Robert BOUGEREL Commissaire enquêteur	Dossier n°E2500114 / 69
--	--------------------------------

ENQUETE PUBLIQUE

RAPPORT DU COMMISSAIRE ENQUÊTEUR

Modification n°4 et révision allégée n°2

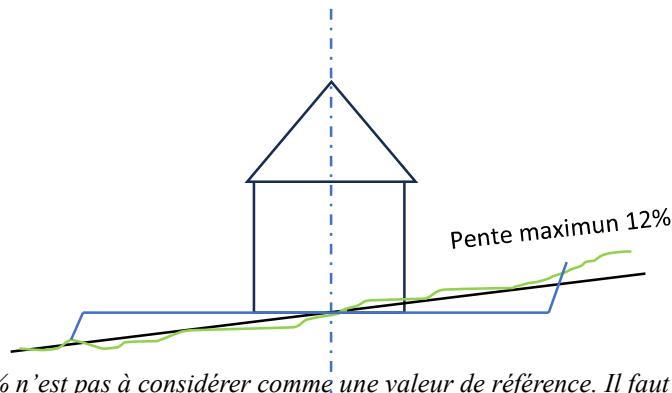
En page 39 du rapport de présentation, la Chambre d'Agriculture relève que le PLU indique vouloir faire évoluer le règlement des zones A et N pour autoriser :

« Les affouillements et exhaussements de sol* dans la mesure où ils sont nécessaires à des constructions ou à des aménagements compatibles avec le caractère de la zone (exemple : retenue collinaire). En tout état de cause leur hauteur, s'il s'agit d'un exhaussement, ou leur profondeur, s'il s'agit d'un affouillement ne doit pas excéder 1,50 mètres (sauf pour les piscines qui sont limitée à 2 mètres). »

Compte tenu de la topographie accidentée de la commune de Saint-Symphorien-sur-Coise nous vous demandons de ne pas imposer de limite supplémentaire de hauteur d'affouillement et de profondeur d'exhaussement et de laisser les règles applicables en la matière prévues dans le Code de l'urbanisme. En effet, de nombreux projets de création de bâtiments agricoles et de retenues collinaires ont essuyé des refus dans le département à la suite de cette règle. Le contexte topographique de la commune doit être pris en compte, et le règlement de votre PLU ne doit pas contraindre le développement des exploitations agricoles actuelles et futures.

Réponse du maître d'ouvrage : La commune pourra faire évoluer la règle afin de prendre en compte la demande de la chambre d'agriculture et la topographie contrainte de son territoire.

La règle proposée dans la modification du PLU mérite d'être soutenue. Elle vise à limiter les mouvements de terre.

Plutôt que de faire reposer la règle sur simple hauteur affouillements et exhaussements de sol, le PLU pourrait compléter cette règle en intégrant une pente maximum à ne pas dépasser. Ainsi pour des bâtiments imposants, la limite des 1,5 mètres pourrait être dépassée, sans que ce soit choquant.

La pente de 12% n'est pas à considérer comme une valeur de référence. Il faut retenir uniquement le principe.

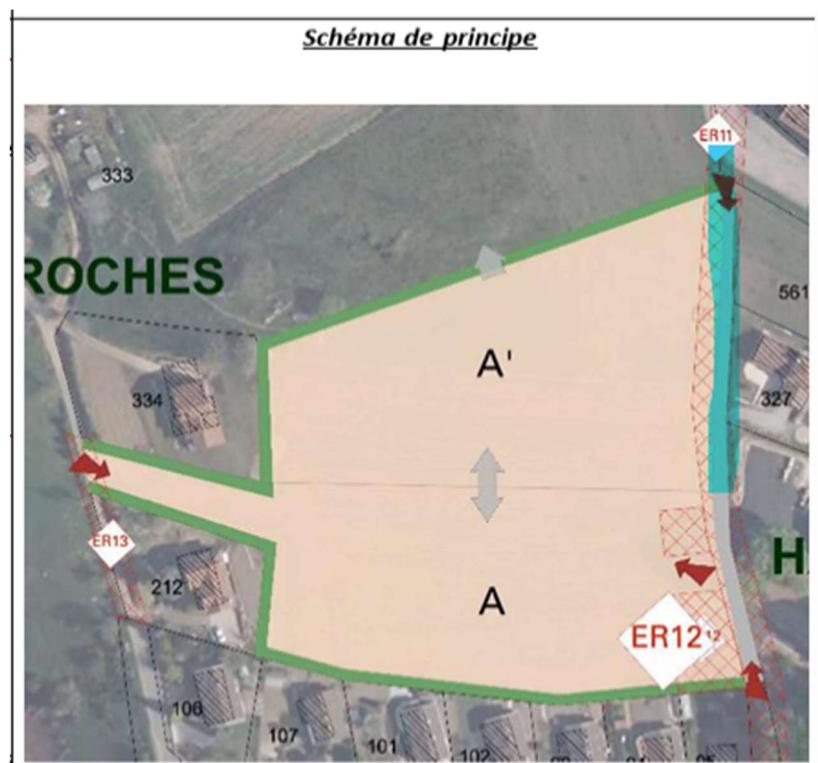
J'ai plusieurs questions concernant l'OAP du dossier de modification 4 de l'enquête publique par rapport au secteur Montée des Roches parce qu'une partie du terrain A' m'appartient.

Dans la rubrique II. Habitat il est mentionné une obligation de densité minimale. "La densité minimale à respecter est de 20 logements/hectare (soit un minimum de 32 logements), elle devra se répartir de la manière suivante :

- 25 logements/hectare minimum pour le secteur A (soit 20 logements minimum)
- 15 logements/hectare maximum pour le secteur A' (soit 12 logements maximum)."

Or aujourd'hui le nombre de logement du secteur A n'atteint pas les 20 logements. Comment cela se passera-t-il ?

De toute mon existence (de mes 60 ans) je n'ai jamais vu de chemin public sur la partie bleue que j'ai souligné sur le schéma de principe. A ce jour l'ER 11 (partie en bleue) n'existe pas donc comment peut-il être existant à conserver et à conforter ?

Le commissaire prend note et valide les réponses du maître d'ouvrage.
